LH-Nußbaumhecken

Einzeländerungen des Flächennutzungsplanes 2030: Ergebnisse der formellen Beteiligung nach §§ 3 (2) und 4 (2) BauGB

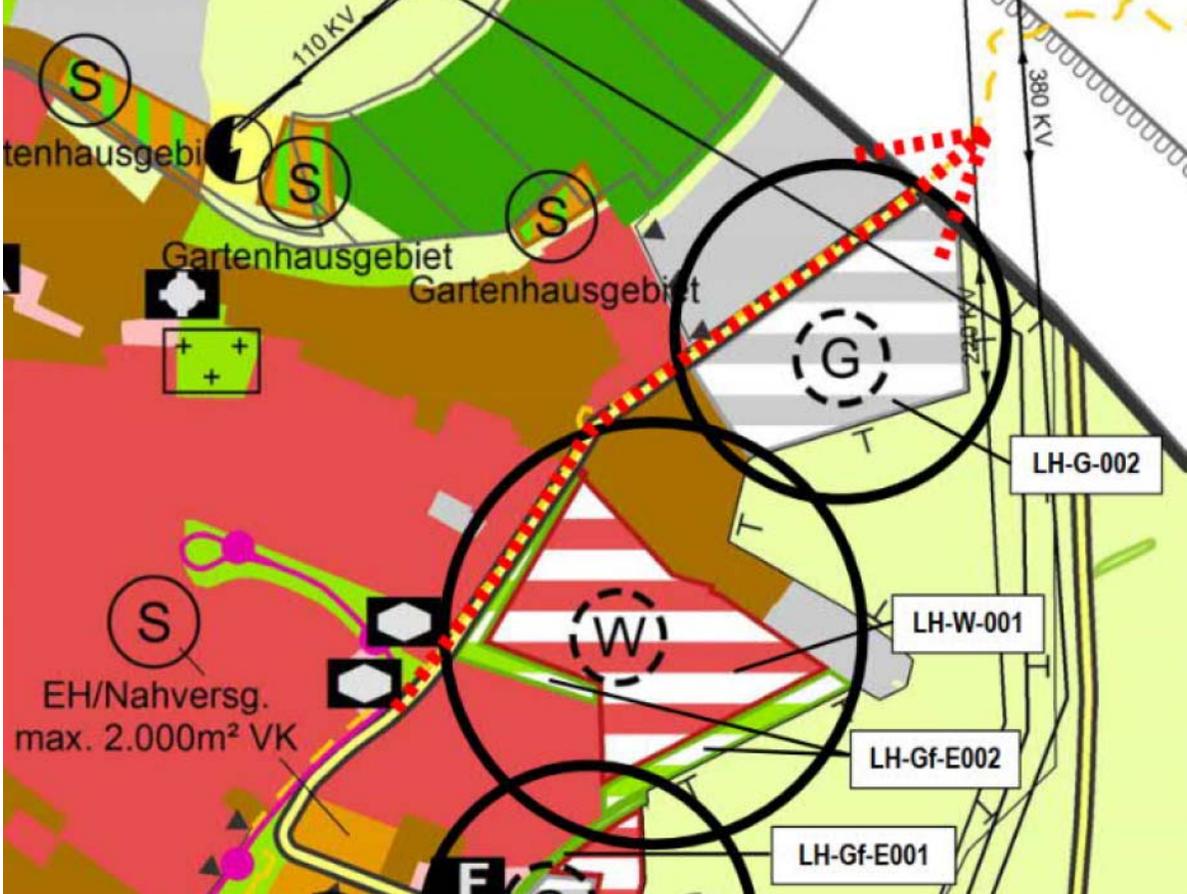
Träger Öffentlicher Belange	Stellungnahmen	Beschlussempfehlung der Planungsstelle
	 <p data-bbox="369 815 757 842">Abb. 1 Auszug Regionalplan RVMO</p> <p data-bbox="369 874 1563 1086"><i>Die benannte Strecke ist zusätzlich Bestandteil der Potentialanalyse zur Reaktivierung von Schienenstrecken in Baden-Württemberg (VM BW) und wurde hier in die Kategorie „hohes Nachfragepotential“ eingestuft.</i> <i>In Zusammenarbeit mit dem Landkreis Karlsruhe ist die Durchführung einer Machbarkeitsuntersuchung zur Reaktivierung dieser Strecke geplant, hierbei soll eine Vorzugstrasse entwickelt werden. Im Rahmen der Studie sollen neben der im Regionalplan dargestellten Trasse weitere Varianten, z.B. wie in Abb. 2 dargestellt, geprüft werden.</i></p>

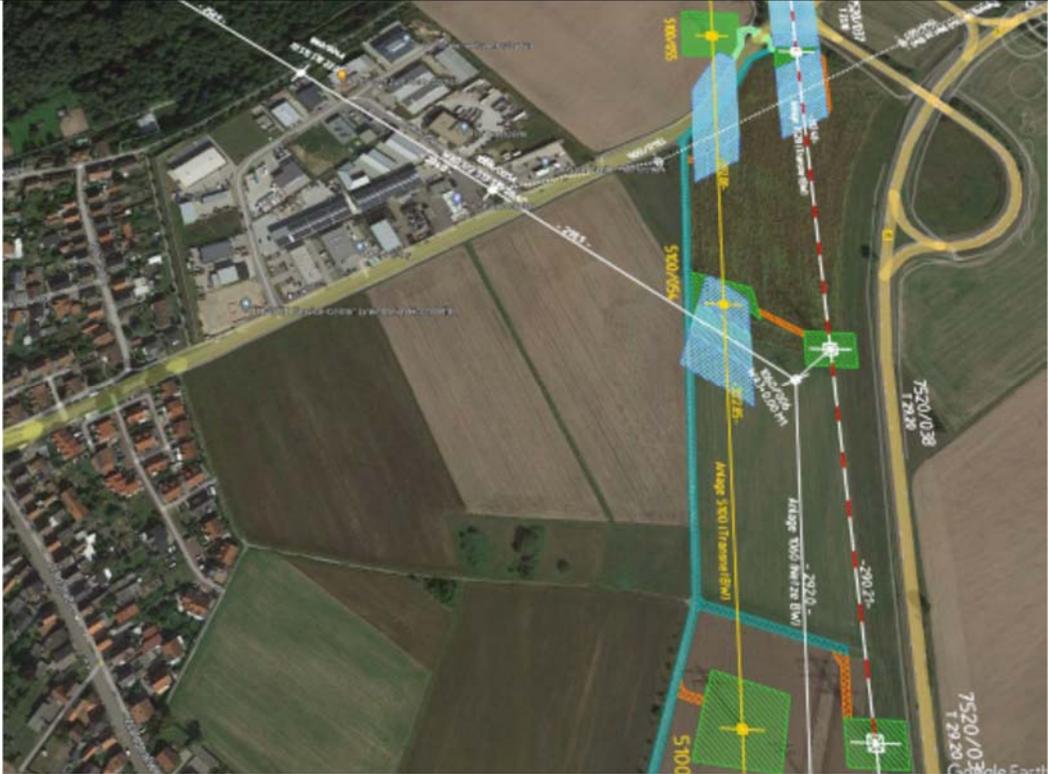
<p>Regionalverband Mittlerer Oberrhein</p>	<p>Die Stellungnahme, die im Rahmen der frühzeitigen Beteiligung eingereicht wurde, hat weiterhin Bestand. Darüber hinaus sind keine weiteren Anregungen vorzubringen.</p> <p><i>Stellungnahme vom 8. November 2022:</i> <i>Der Planungsausschuss des Regionalverbandes hat in seiner Sitzung am 15.03.2023 folgende Stellungnahme zur o. g. Einzeländerung des FNP 2030 des NVK beschlossen:</i> <i>Der Flächennutzungsplan 2030 des Nachbarschaftsverbandes Karlsruhe stellt für die Gemeinde am östlichen Ortsrand jeweils eine größere geplante Wohnbaufläche sowie eine gewerbliche Baufläche (östlich der B 36 (W) + (G)) dar. Beide Bereiche lassen sich aufgrund des dortigen Vorkommens der Haubenlerche derzeit nicht umsetzen.</i> <i>Auf der Grundlage des Gemeindeentwicklungskonzeptes von 2018 soll nun im Flächennutzungsplan ein 1:1 Flächentausch vorgenommen werden, um benötigten Wohnraum und Fläche für Gewerbe in einem gemischten Quartier schaffen zu können.</i> <i>Die Gemeinde Linkenheim-Hochstetten hat das Gemeindeentwicklungskonzept frühzeitig mit dem Regionalverband Mittlerer Oberrhein abgestimmt. Der Fortschreibungsentwurf des Regionalplans berücksichtigt bereits einen Teil der langfristig geplanten Siedlungsentwicklung. Die vorgelegte Flächennutzungsplaneinzeländerung ist darin künftig ein Gebiet für regionalplanerisch abgestimmte Siedlungserweiterungen. Der noch gültige Regionalplan legt im Bereich „Nußbaumhecken“ einen Schutzbedürftigen Bereich der Landwirtschaft der Stufe II als Grundsatz der Regionalplanung fest. Im Hinblick auf die Fortschreibung des Regionalplans und unter Berücksichtigung der gleichzeitig geplanten Neuausweisung, wie Rückführung von geplanten Bauflächen in den Freiraumverbund, ist</i></p>	<p>Kenntnisnahme</p>
